Sammenfattende redegørelse – Ny adgangsvej og nyt regnvandsbassin, Novo Nordisk Hillerød

Dette notat sammenfatter Miljøstyrelsens afvejninger, vurderinger og begrundelser i forbindelse med miljøvurderings- og høringsprocessen for Ny adgangsvej og nyt regnvandsbassin, Novo Nordisk A/S i Hillerød, Hillerød Kommune.

Projekt: Novo Nordisk ny adgangsvej og regnvandsbassin

Emne: Afklaring af høringsbemærkninger i forhold til Miljøstyrelsens høring af § 25-tilladelse og miljøkonsekvensrapport

A282065-VEJ-LP-010

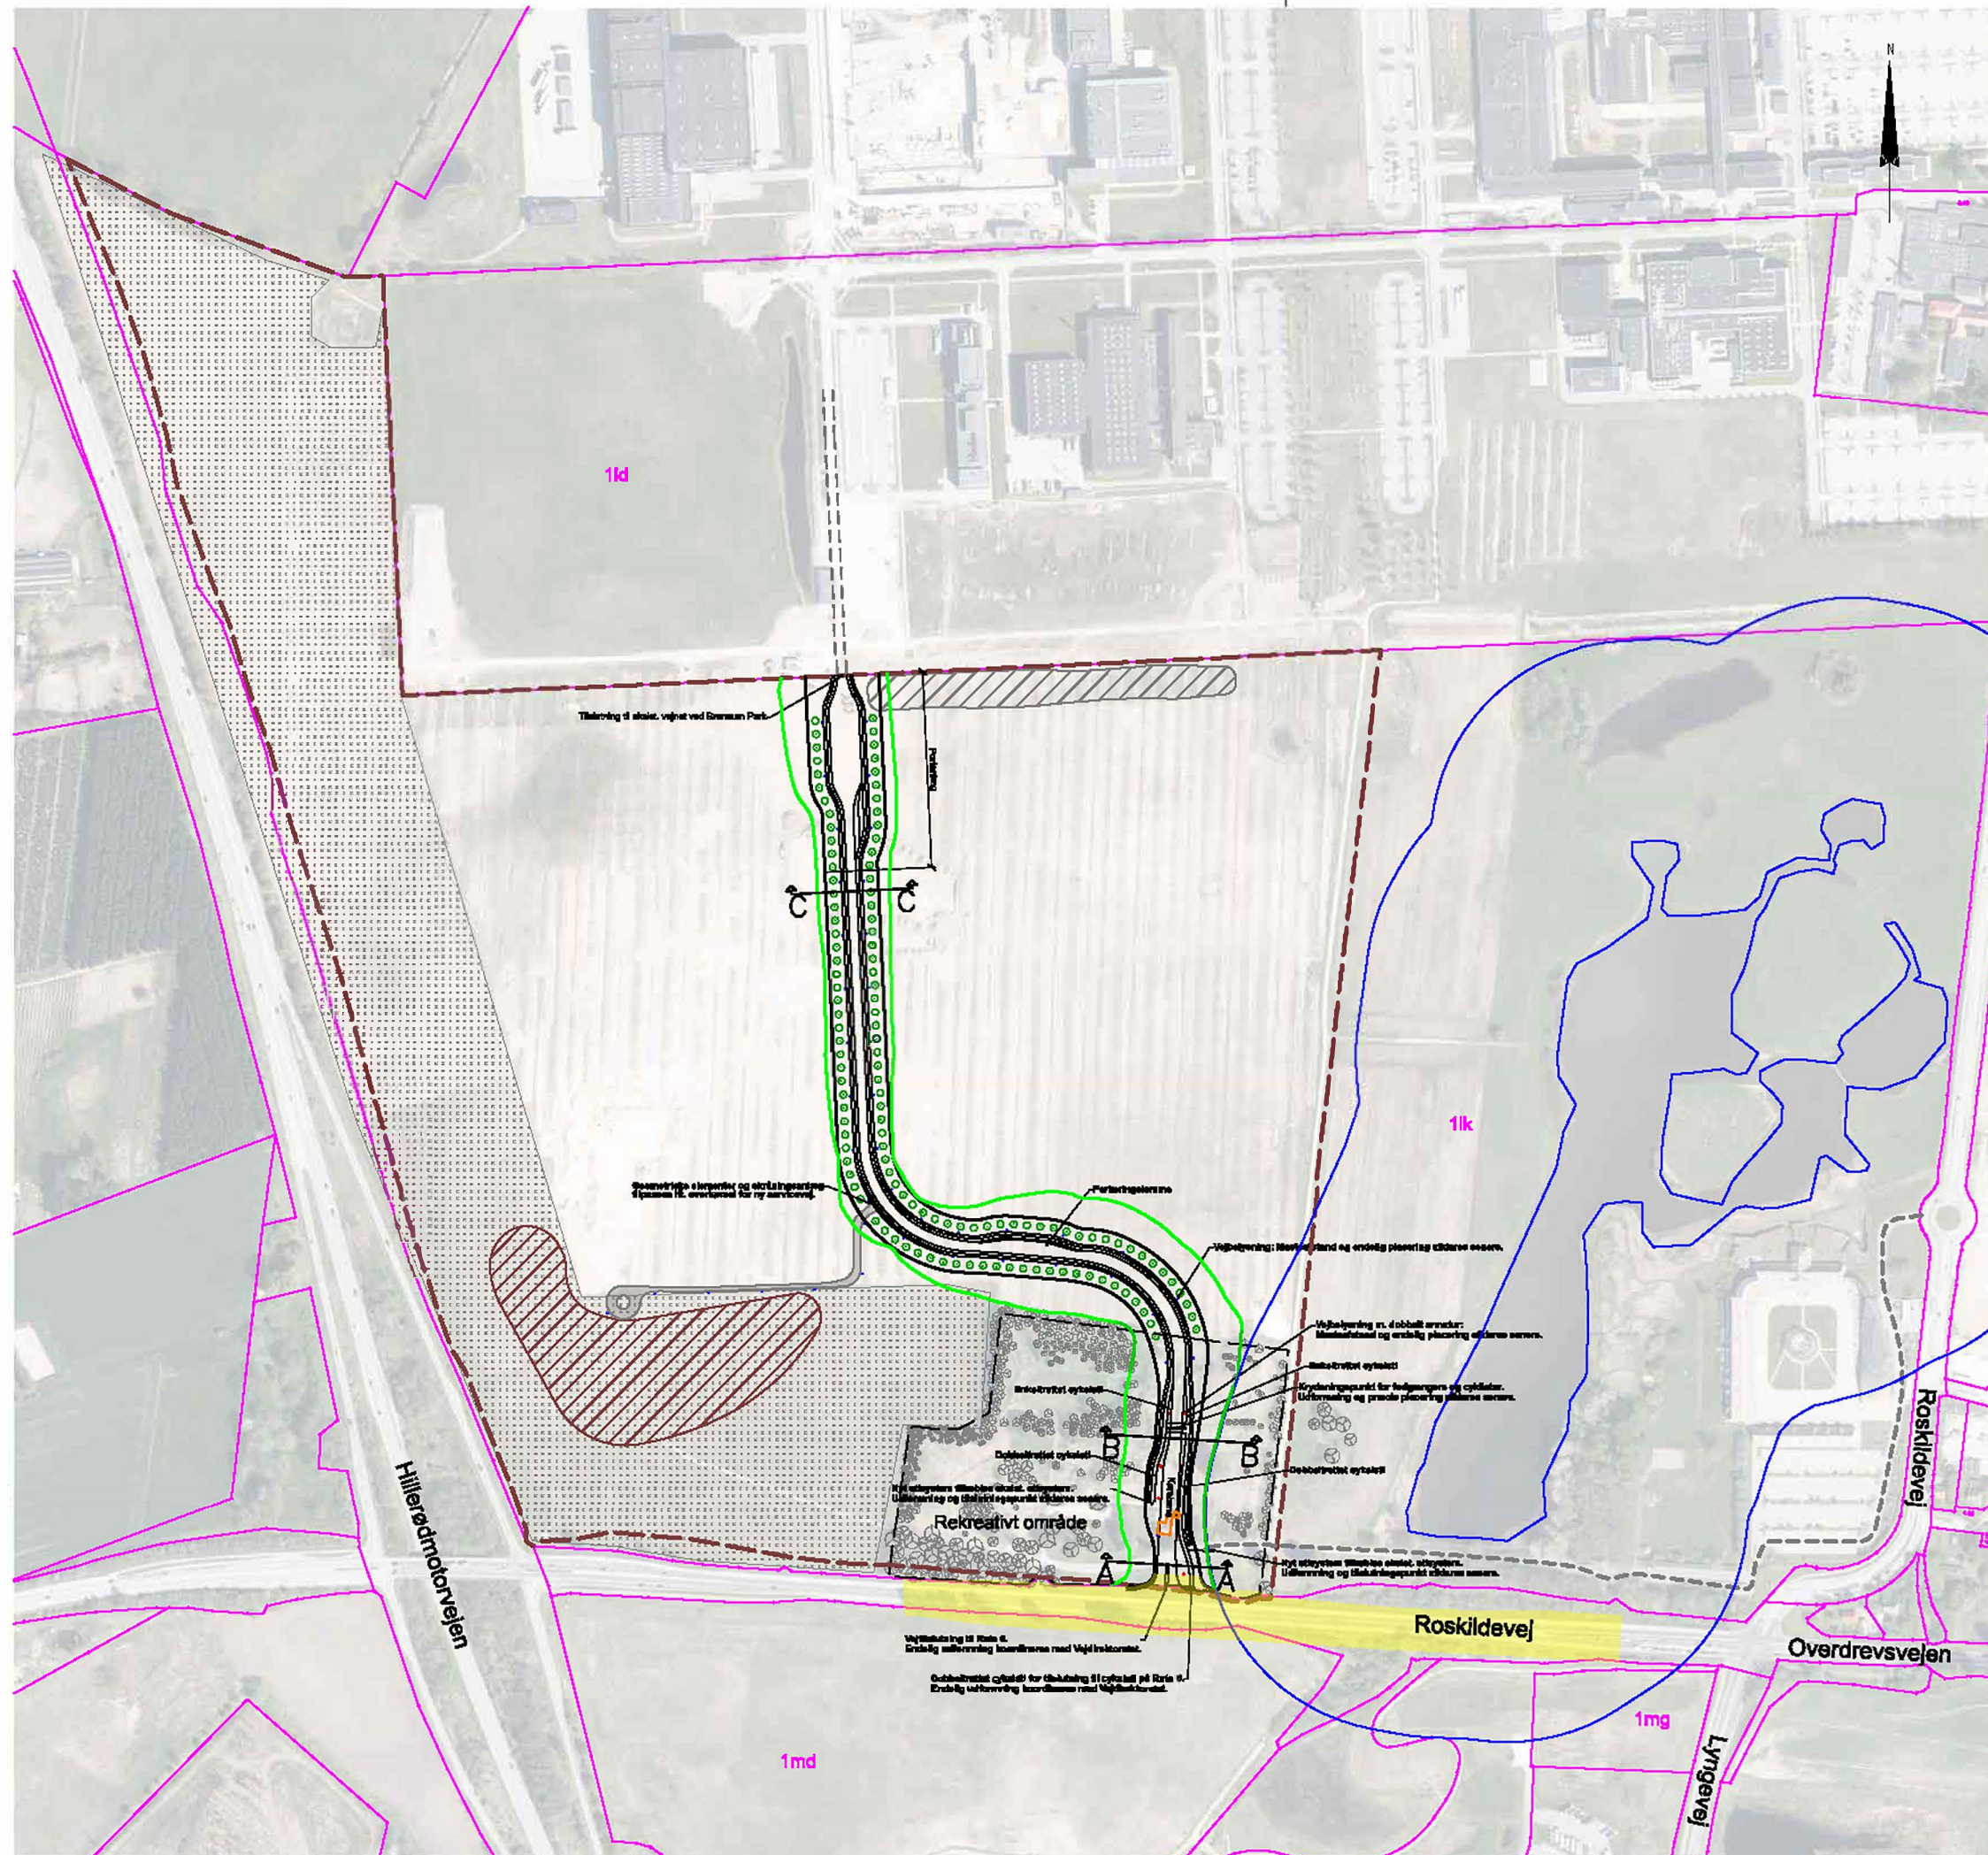
Oversigtsplanen bør vedlægges som bilag.	Oversigtsplanen vil blive vedlagt som bilag.
	Der er fejl i oversigten over tilladelser, der skal meddeles efter sektore Lovgivningen. Disse bør rettes.	Oversigten rettes.
Hillerød Kommune til miljøkonsekvensrapporten	Vurderer Miljøstyrelsen, at det er en forudsætning for den midlertidige grundvandssænkning, at den udføres udenfor paddernes ynglesæson? Så bør der stilles vilkår i § 25 tilladelsen.	Begrundet i miljøkonsekvensrapporten og notatet i Bilag C, så vurderer Miljøstyrelsen ikke, at det er en forudsætning.
	Finder ikke at afsnit 4.3.4 er tilstrækkelig detaljeret beskrevet til at Hillerød Kommune kan vurdere miljøpåvirkningerne og dermed om der kan meddeles tilladelse.	Der er i Bilag C medtaget en mere detaljeret beskrivelse. Det er Miljøstyrelsens vurdering, at der ikke dermed ændres på konklusionen i miljøkonsekvensrapporten, hvor det er vurderet, at påvirkningen fra lænsning af overfladevand er neutral/ubetydelig.

- Oversigtsplanen (figur 1) bør vedlægges som bilag i sin helhed, for at man kan læse teksten og skelne de forskellige linjer fra hinanden.

Figur 71 § 3-natur inden for og uden for projektområdet. Kilde Danmarks Miljøportal.

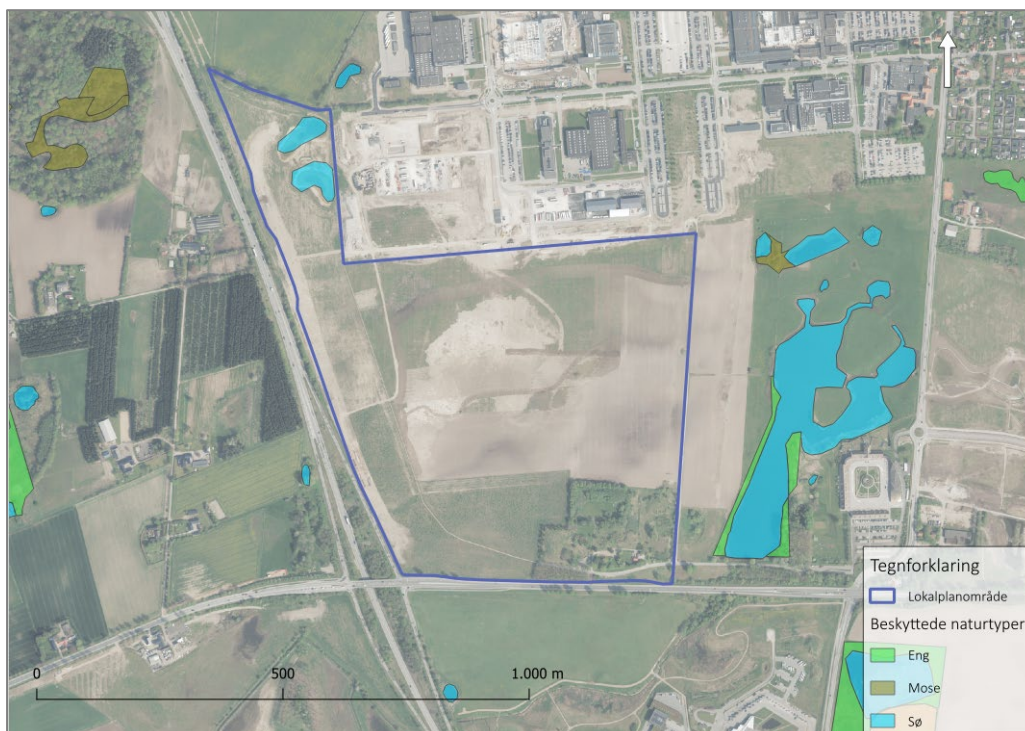
Afsnit 4.3.4 i miljøkonsekvensrapporten "Overfladevand fra ledningsrender og udgravninger". Dette afsnit er ikke tilstrækkelig detaljeret beskrevet til at Hillerød Kommune kan vurdere miljøpåvirkningerne, herunder om der kan meddeles tilladelse efter miljøvurderingslovens §19. Uanset om lænse-pumpningen kaldes bortledning af overfladevand eller grundvandssænkning, så skal miljøkonsekvensrapporten indeholde overordnet beskrivelse af koteforhold for ledningsrender og udgravninger og begrundelse for hvilke mængder vand, der skal bortledes for tørholdelse af ledningsrender og udgravning. Det skal desuden fremgå vurdering af miljøpåvirkninger af grundvandsforekomster, vandstand i de nærliggende søer, evt. påvirkning af bilag IV-arter og konkret vurdering om der er den tilstrækkelige nedsivningskapacitet til vandet fra ledningsrender og udgravninger kan nedsives, som beskrevet i projektet.

Lænsning af overfladevandet og påvirkning fra denne vil ikke kunne differentieres fra den normale sæsonvariation i § 3-søerne, jf. Figur 71.

Der er sket en ændring i projektet i forhold til det er beskrevet i miljøkonsekvensrapporten. Det lænsede overfladevand vil i stedet for, at blive ledt til nedsivning via det omkringliggende terræn, blive ført til samme sedimentationsbeholder, som håndterer den midlertidige grundvandssænkning fra udgravning til regnvandsbassinet. Vandet fra både den midlertidige grundvandssænkning og

Figur 18 På udsnit af oversigtsplan er markeret med en gul cirkel området, hvor belysningsmaster monteres med rødt lys for krydsningsbælte for flagermus. Belysningsmaster med rødt lys, er angivet i signaturen på tegning. Tegning ikke målfast. Kilde COWI (bilag 4).

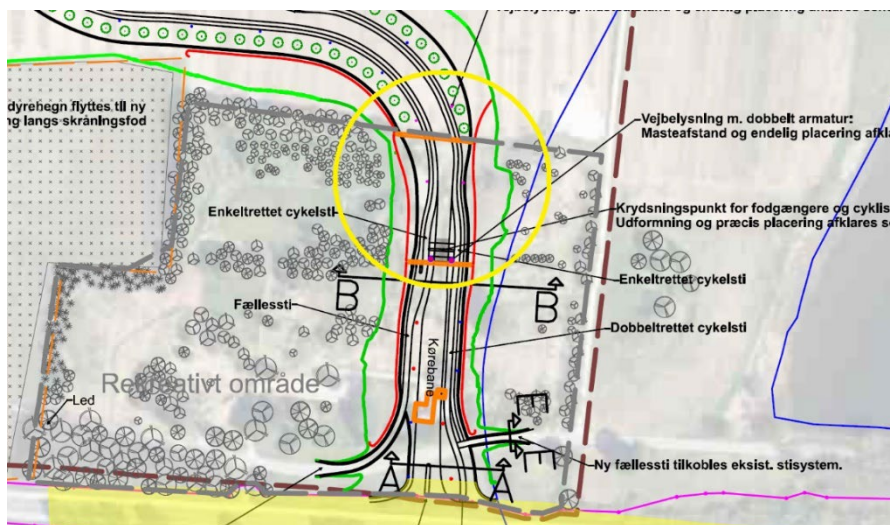
Som bemærkning til pkt. 9, må det forventes at vejarealet vil udgøre en spredningsbarriere for flagermus i hele det rekreative område, da flagermusaktiviteten ikke er begrænset til nord i det rekreative område. I miljøkonsekvensrapporten s. 32 beskrives et 50m bredt krydsningsbælte med rød vejbelystning i den nordlige del af det rekreative område. Dette krydsningsbælte bør være 50 meter som minimum.

Krydsningsbæltet bør være af det omfang som sikrer den bredest mulige krydsningskorridor for flagermus til det flagermusaktive område ved Favrholm sø (jf. figur 47 i Miljøkonsekvensrapporten s. 89).

Krydsningskorridorens omfang bør mod syd udelukkende afgrænses af trafikrydset ved Roskildevejs krav for belystning for at sikre den bredest mulige spredningskorridor. Der gøres opmærksom på at der i lokalplanens § 8.3 bliver stillet krav om flagermusvenlig vejbelystning ($\geq 520\text{nm}$) i hele det rekreative område mod syd. Der vil i lokalplanen ske en redaktionel note, som skal sikre tilstrækkelig afstand til rød belystning fra krydset på Roskildevej, hvor vejbelystningen skal være ensartet af hensyn til trafiksikkerheden ved krydset.

Som det bemærkes i høringssvaret, stiller lokalplan 490, § 9.3 krav om at der etableres flagermusvenlig belystning langs adgangsvejen inden for opholdsarealets udstrækning. Dermed stiller Hillerød Kommune krav om at krydsningsbæltet udstrækning udvides til hele det rekreative område, fra den nordlige afgrænsning mod markarealet og til Roskildevej mod syd. Dog vil der, ifølge den nævnte redaktionelle note, kunne opsættes hvidt lys ud mod vejadgangen fra Roskildevej, da belystningen langs Roskildevej skal være ensartet og leve op til Vejdirektoratets krav for trafiksikkerhed.

Det vurderes, at Hillerød Kommune igennem lokalplanens bestemmelse om den flagermusvenlige belysnings placering, har sikret hensynet til den bredest mulige spredningskorridor for flagermus. Projektet vil blive realiseret i overensstemmelse, herunder som beskrevet i lokalplanen, med tilpasning af bredden af spredningskorridoren.

Figur 54. Beliggenhed af rasteområder for padder samt beliggenhed af erstatningshabitat (mørkegrøn firkant).

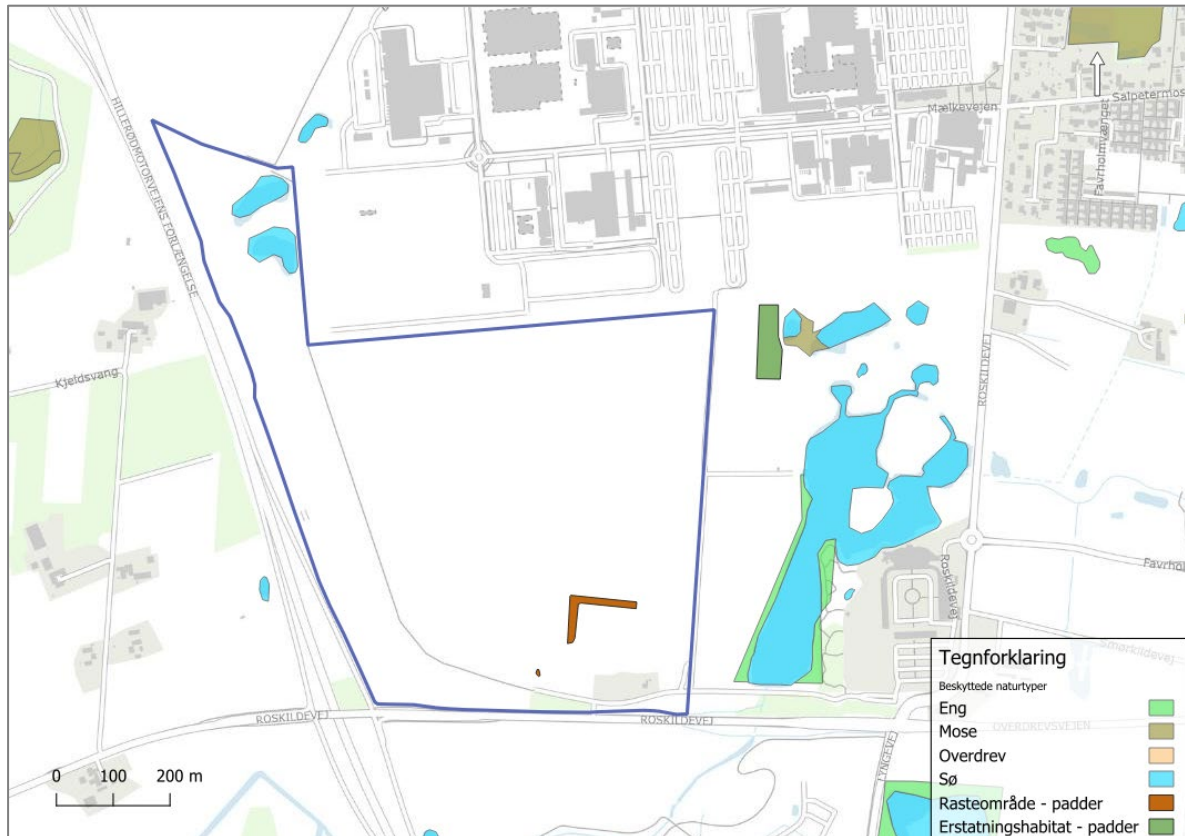
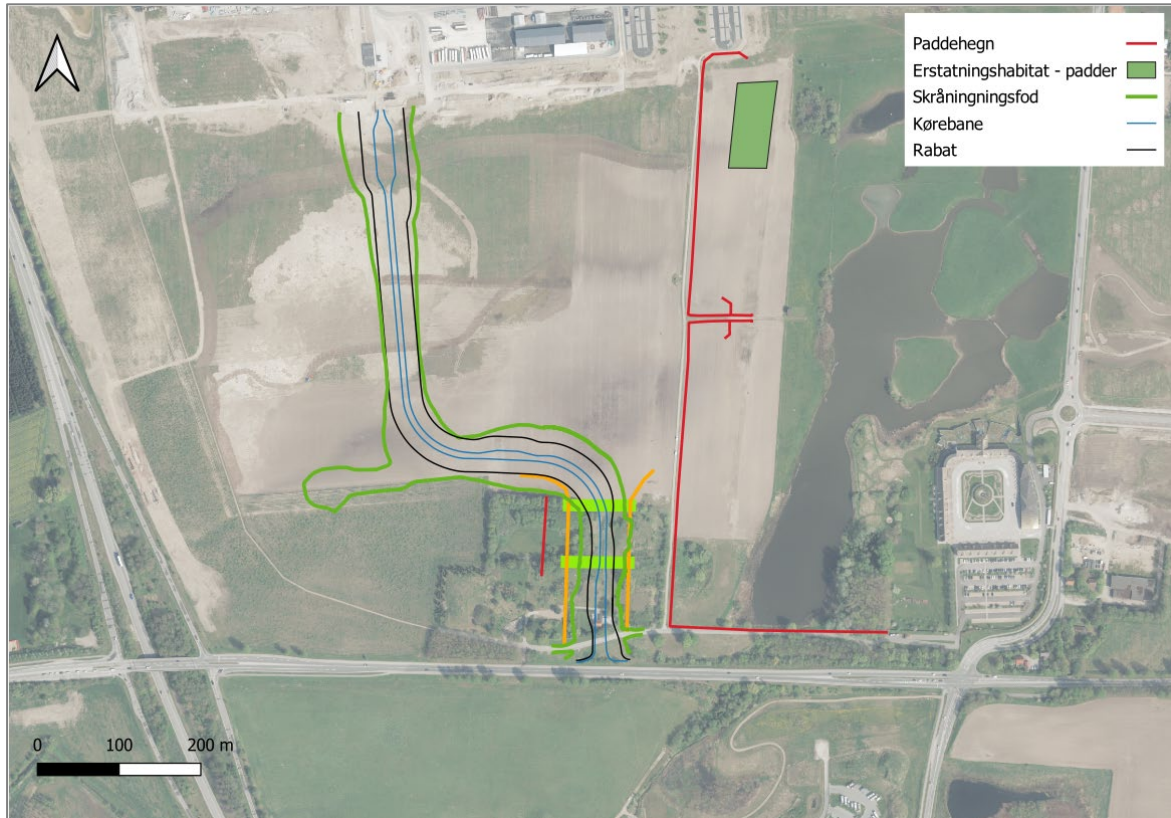
Der er sket en opdatering af miljøkonsekvensrapportens figur 54 i forhold til placering af erstatningshabitat.

Opdatering er sket for at undgå at placere erstatningshabitatet oven i stor forsyningsledning placeret på arealet.

Det opdateret kort i forhold til placering af erstatningshabitat fremgår af Figur 1.
